[ID_VIP: 5471] procedura di valutazione d'impatto ambientale ai sensi dell'art. 23 del D.Lgs 152/2006 e ss.mm.ii. relativa al progetto di un impianto per la produzione di energia elettrica da fonte eolica denominato "Parco eolico di Nule e Benetutti" costituito da 11 aerogeneratori con potenza unitaria di 5,7 MW, per una potenza complessiva pari a 62,7 MW ed opere connesse, da realizzarsi nei comuni di Nule (SS), Benetutti (SS), Buddusò (SS) Orune (NU) e Osidda (NU).

Proponente: RWE Renewables Italia S.r.l..

Riscontro alla Richiesta integrazioni ai sensi del comma 4 dell'art. 24 del D.lgs. n. 152/2006.

Riscontro della Società RWE Renewables Italia Srl alla Nota della Regione Autonoma della Sardegna – Assessorato della Difesa dell’Ambiente – Direzione Generale dell’Ambiente.

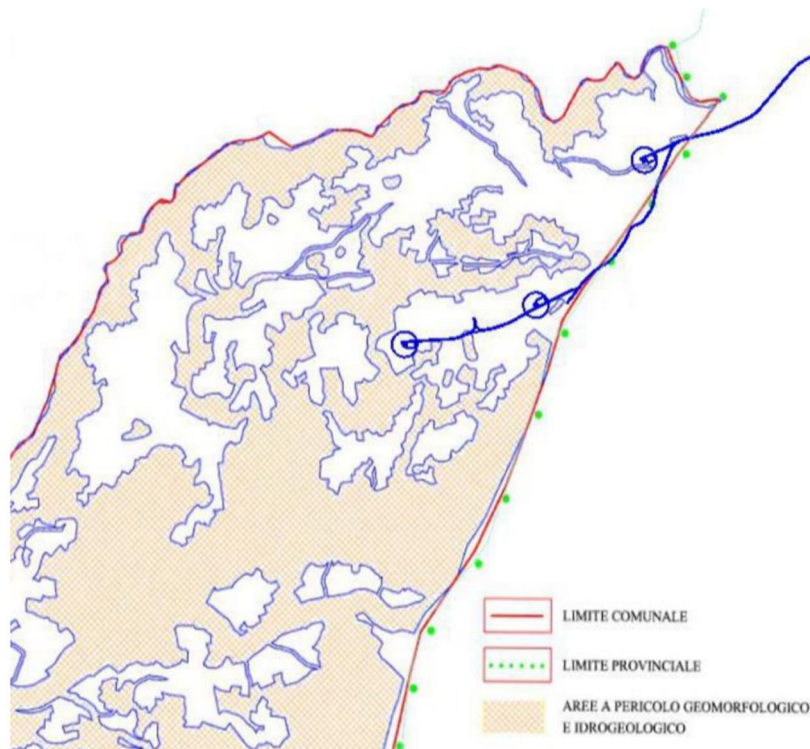
- c. *Il progetto non è stato confrontato con le linee guida di cui all'Allegato della Delibera G.R. 3/17 del 2009;*
 - d. *Contrariamente a quanto affermato nel S.I.A., le opere interessano aree su cui insiste il vincolo idrogeologico, ai sensi del R.D.L. n.3267/1923, come rilevato dal C.F.V.A.-Servizio ispettorato ripartimentale di Sassari nel parere di competenza, che segnala anche la presenza di piante di sughera tutelate dalla Legge Regionale 4/94;*

Effettivamente gli aerogeneratori (BE-02 e BE-03) ricadono all'interno del vincolo idrogeologico RDL 3267/23.

Le due macchine (BE-02 e BE-03) seppur ricadendo all'interno del vincolo idrogeologico RDL 3267/23, e premesso che il suddetto vincolo non vieta la possibilità di costruire in quei luoghi purché non vengano intaccati i principi per cui il vincolo stesso è stato apposto, in ogni caso, con cartografia ad una scala di dettaglio maggiore, estrapolata dal Piano Urbanistico Comunale di Benetutti (fig. 15), le posizioni delle Turbine sono fuori dalle queste perimetrazioni di pericolo idrogeologico.

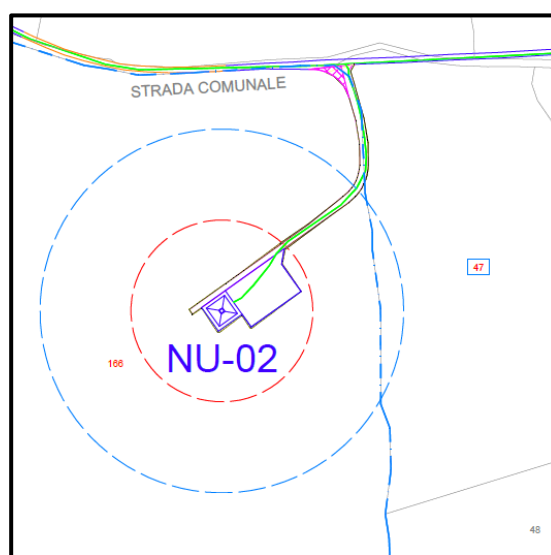
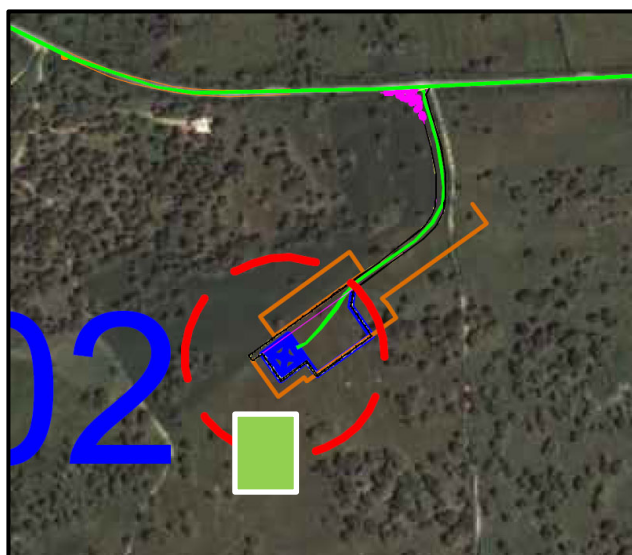
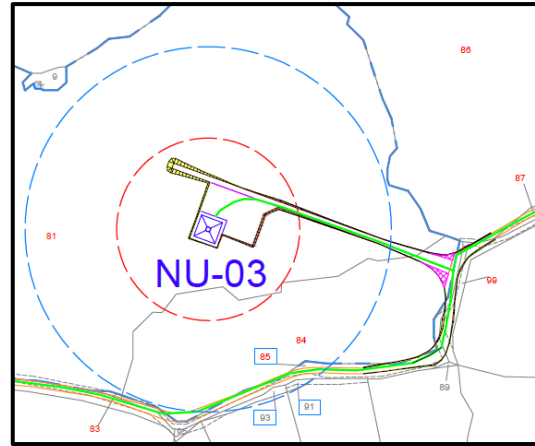
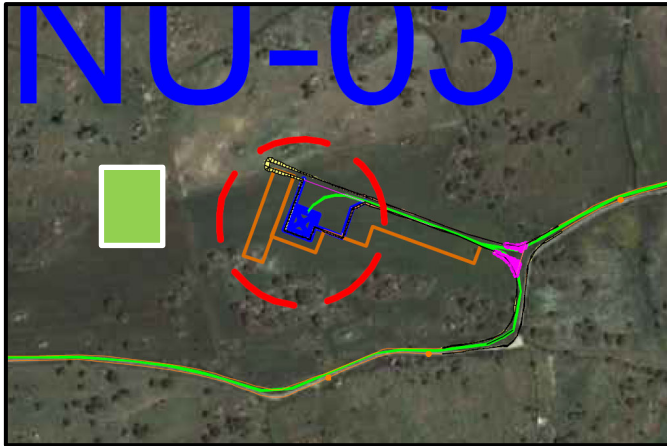
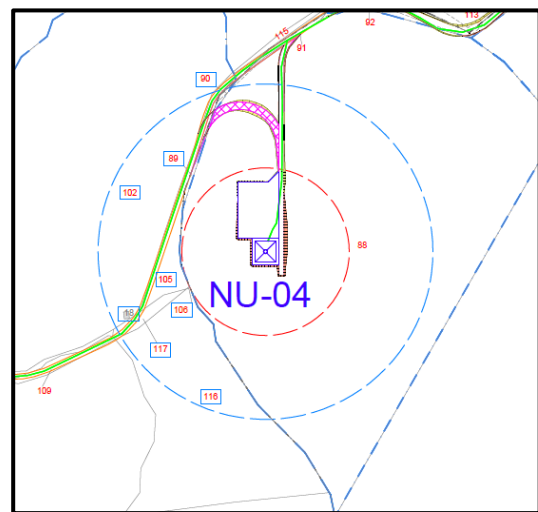
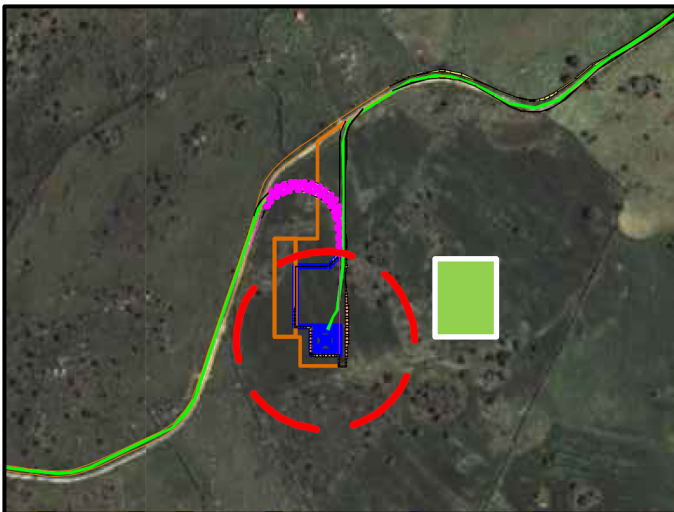
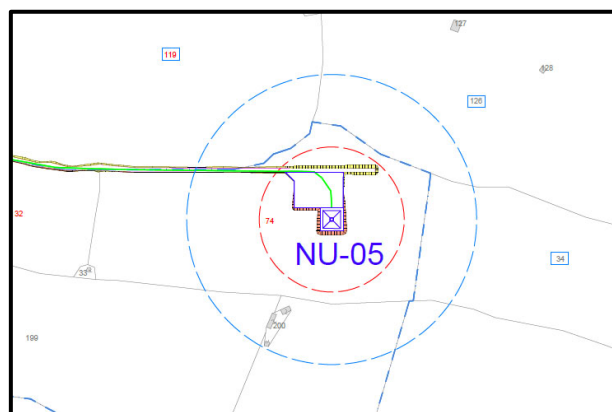
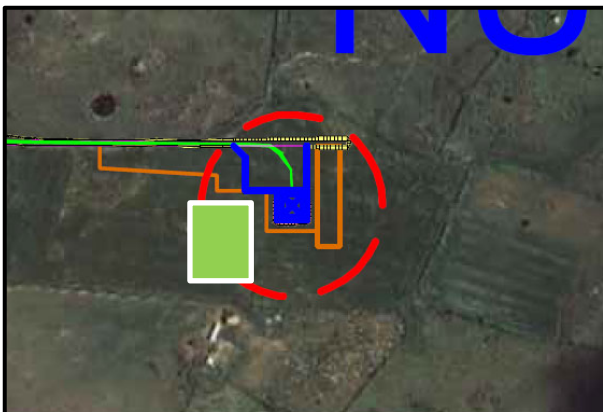
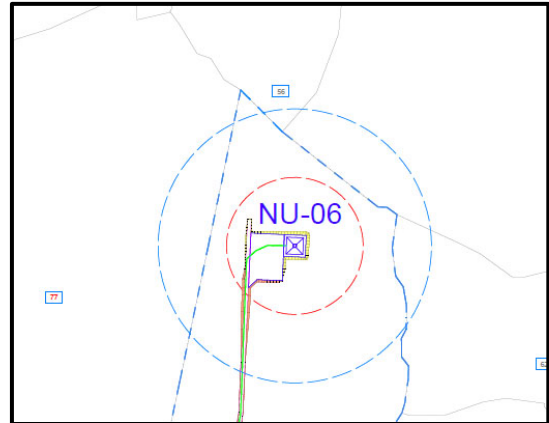
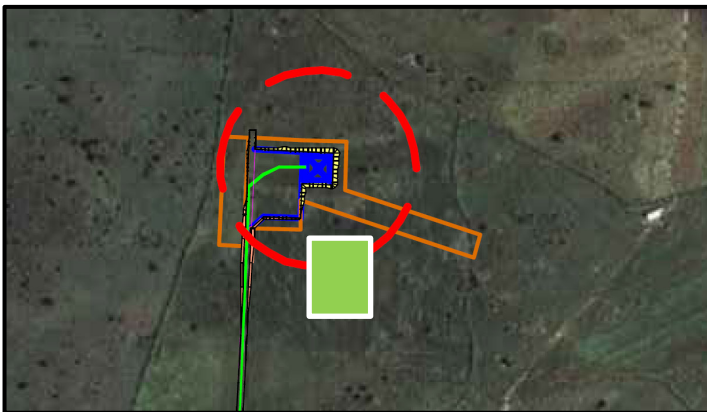
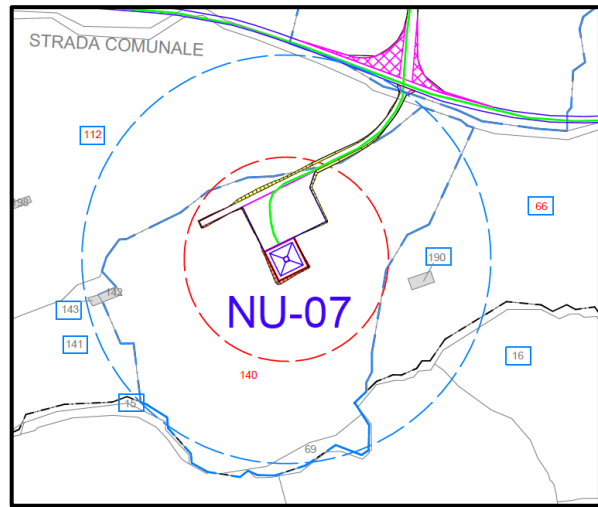
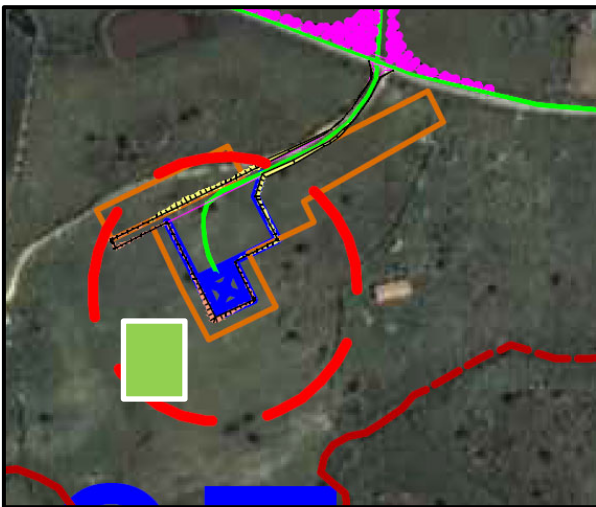
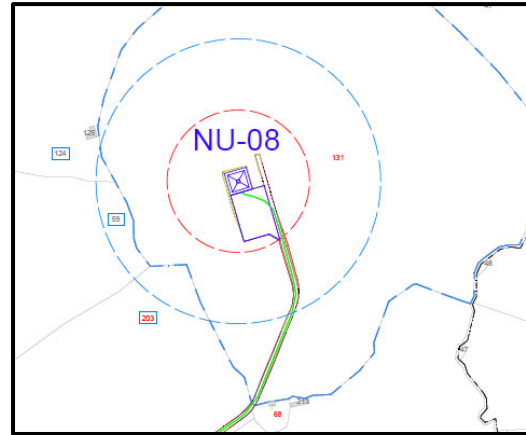
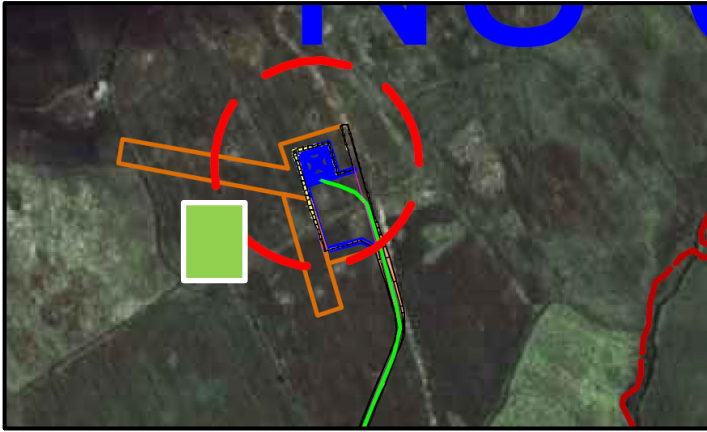
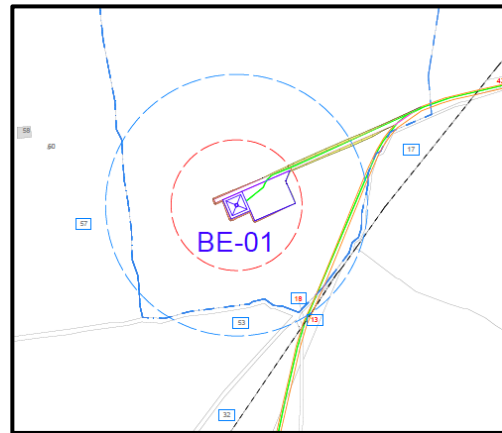
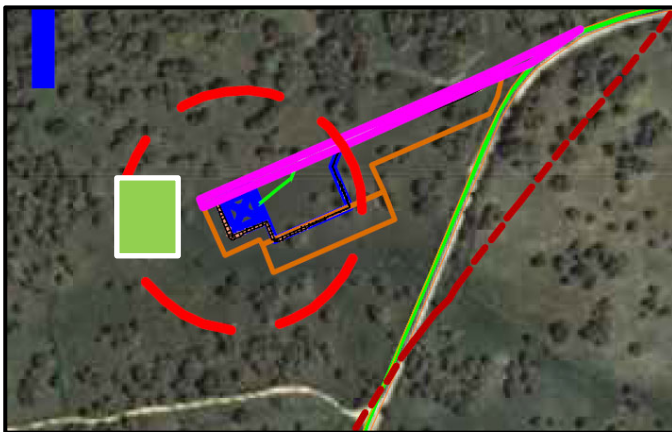
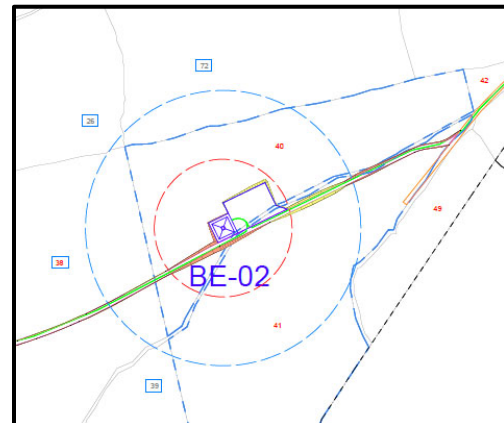
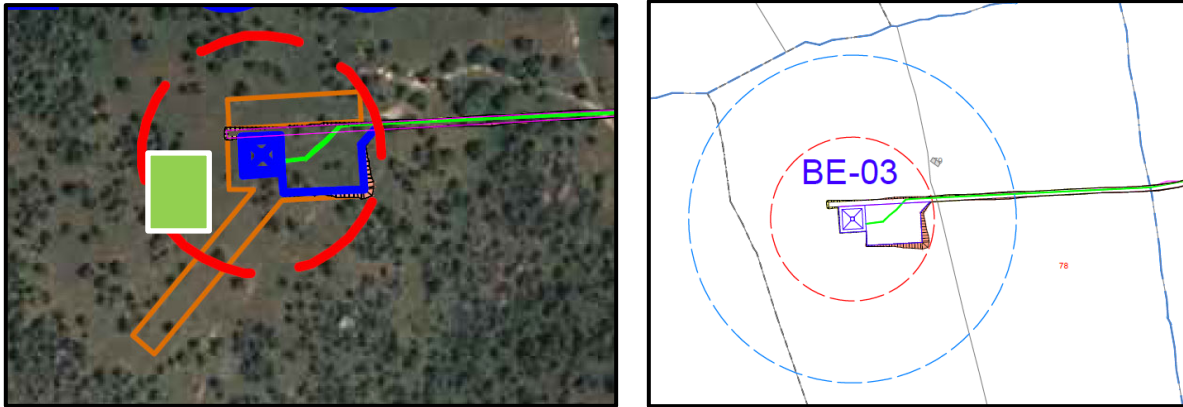
- a. Individuazione delle aree destinate alle lavorazioni, di quelle in cui verrà effettuato il deposito del materiale scavato, dell'area di trasbordo, e di qualsiasi pertinenza. Per queste superfici dovrebbe essere adeguatamente descritto lo stato attuale, le attività preparatorie e degli eventuali presidi ambientali previsti (ad esempio per la gestione dei rifiuti, per la regimentazione delle acque, strati impermeabili per la tutela del suolo/sottosuolo, presidi per l'abbattimento delle polveri, ecc) nonché le misure di ripristino/recupero ambientale di tali aree che verranno, a diverso titolo, utilizzate durante la fase di cantiere;*

Le aree saranno realizzate seguendo tutti i criteri previsti dal DPR 120/17 per i depositi temporanei delle terre e rocce da scavo in attesa di riutilizzo in sito. Nelle seguenti figure sono indicate le posizioni delle aree di circa 1500 mq ciascuna per il deposito temporaneo del terreno vegetale da riutilizzate a fine lavori per la rinaturalizzazione delle aree non più utili ai fini dell'esercizio dell'impianto. Le aree sono state scelte esclusivamente tra quelle dove non sono presenti essenze arboree.

Aerogeneratore NU01

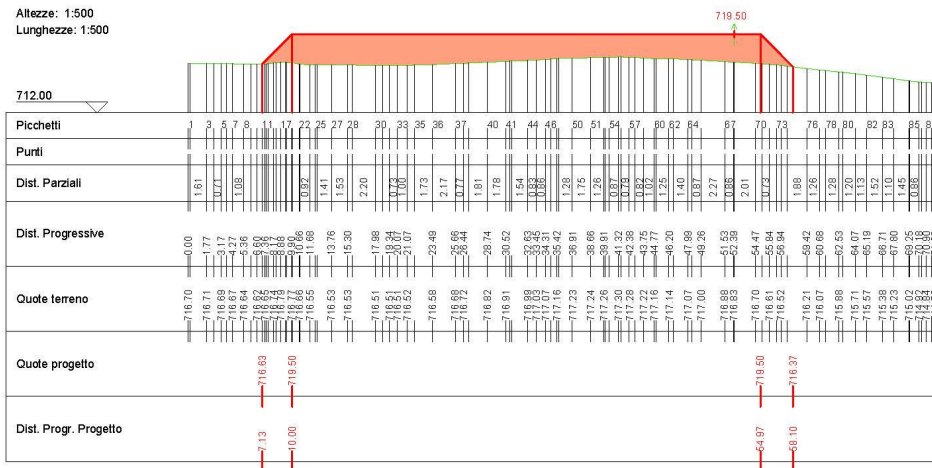
5. *Non sono stati prodotti la carta delle acclività e le sezioni e i profili delle piazzole, definitive e provvisorie. Inoltre, considerato il contesto geomorfologico, come risulta dai rilievi planoaltimetrici, e visti gli eventuali volumi di scavo indicati nel Piano preliminare di utilizzo in sito delle terre e rocce da scavo, dovrebbero essere definite le operazioni di scavo e riporto dei materiali per la realizzazione delle piazzole e della viabilità, precisando la necessità di opere di sistemazione dei versanti e fornendone i dettagli progettuali, al fine di valutare adeguatamente gli impatti che queste azioni comportano. Analogamente, in merito a quanto accennato in più tardi dello SIA e delle relazioni tecniche a riguardo degli interventi di ingegneria naturalistica correlati alla realizzazione/adeguatamente della viabilità (interna ed esterna), questi dovrebbero essere identificati e adeguatamente descritti qualora effettivamente contemplati;*

In relazione alla richiesta di redigere la carta delle acclività e le sezioni e i profili delle piazzole, definitive e provvisorie si allega quanto richiesto.

Come si evince dagli elaborati sopra allegati l’habitus geomorfologico del sito è caratterizzato da versanti subpianeggianti e/o a pendenza modesta con limitati movimenti di terra necessari per la realizzazione delle fondazioni e della piazzola. La stabilità dei versanti è garantita dalle caratteristiche fisico-meccaniche dei terreni presenti e dall’assenza di agenti geodinamici che possano nel futuro alterare l’attuale condizione di stabilità. Non sono previste opere di consolidamento
